**Avis délibéré
Construction d'une centrale photovoltaïque au sol
au lieu-dit Le Bas Marais,
sur la commune de Saint-Marcel (27)**

N° MRAe 2022-4630

Avis délibéré de la MRAe Normandie n° 2022-4630 en date du 18 novembre 2022

Figure 3: Schéma d'implantation de la centrale photovoltaïque projetée (Source : p. 27 de l'étude d'impact)

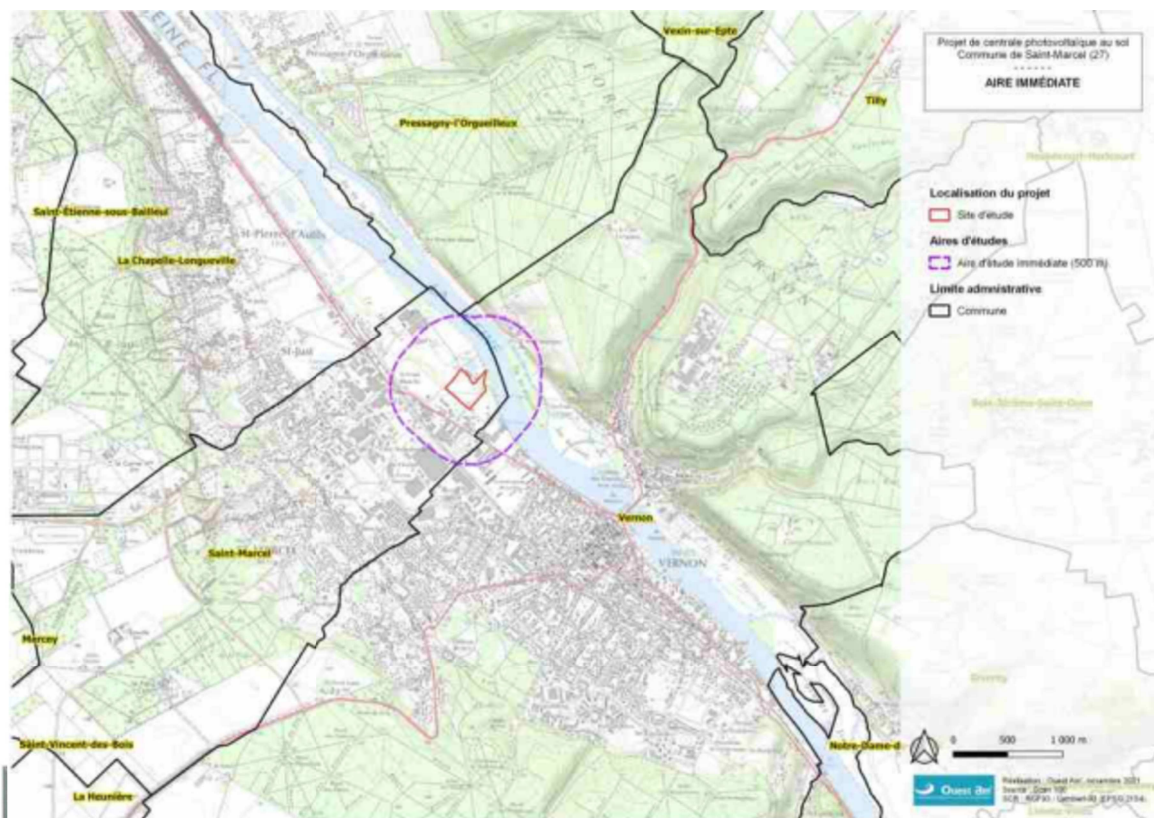
Les cinq parcelles d'accueil du projet (AM 49, 53, 54, 73 et 75) représentent une superficie totale de l'ordre de 7,13 ha. L'étude d'impact indique une aire d'étude de 6,99 ha, sans en expliquer les délimitations. L'installation des modules photovoltaïques est prévue au sein d'une surface clôturée de 5,59 ha (grillage de deux mètres de hauteur).

Le projet comprend principalement la pose d'environ 232 tables portant chacune 39 modules photovoltaïques soit 9 048 modules photovoltaïques au total, d'une puissance unitaire d'environ 440 Wc (Watt crête). L'inclinaison des panneaux par rapport au sol est de 15°. Ils sont orientés vers le sud sur des structures métalliques fixes ancrées dans le sol par des pieux battus de 1,56 mètre, qui seront enfoncés dans le sol jusqu'à une profondeur moyenne comprise entre 1,5 et 2 mètres. La hauteur maximale du parc est estimée à 4,16 mètres. Les rangées de modules seront espacées de cinq mètres. Le dossier présente à la page 110 de l'étude d'impact les technologies des cellules photovoltaïques disponibles sans indiquer celles retenues pour le projet.

L'autorité environnementale recommande de clarifier les éléments concernant la zone d'implantation du projet (superficie des parcelles, superficie totale du projet, emprise des installations au sol). Elle recommande également d'indiquer la technologie des cellules photovoltaïques utilisées dans le cadre du projet dans l'hypothèse où ce choix serait déjà connu.

Figure 5: Aire d'étude (Source : p. 28 de l'étude d'impact)

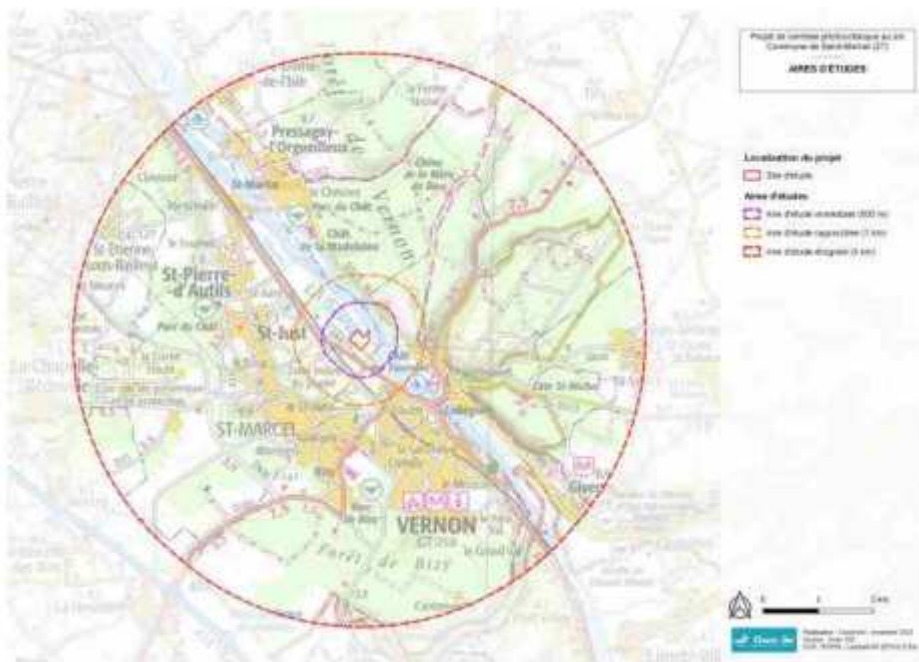
La description de l'état initial est présentée au chapitre 4 de l'étude d'impact et nécessite d'être complétée. En effet, la méthodologie employée pour identifier chaque composante doit être précisée et basée sur l'analyse de données sourcées. Ainsi, en ce qui concerne la biodiversité, aucune référence scientifique concernant l'impact des parcs photovoltaïques sur la biodiversité n'est mentionnée dans l'étude d'impact, ce qui aboutit à un risque de sous-estimation des enjeux.

L'autorité environnementale recommande de compléter et d'approfondir l'analyse de l'état initial de l'environnement en justifiant l'identification des enjeux par la présentation des méthodologies et des sources de données utilisées, et par un référencement d'études récentes sur l'impact des parcs photovoltaïques sur la biodiversité, de façon à dégager plus nettement les enjeux environnementaux et à les hiérarchiser.
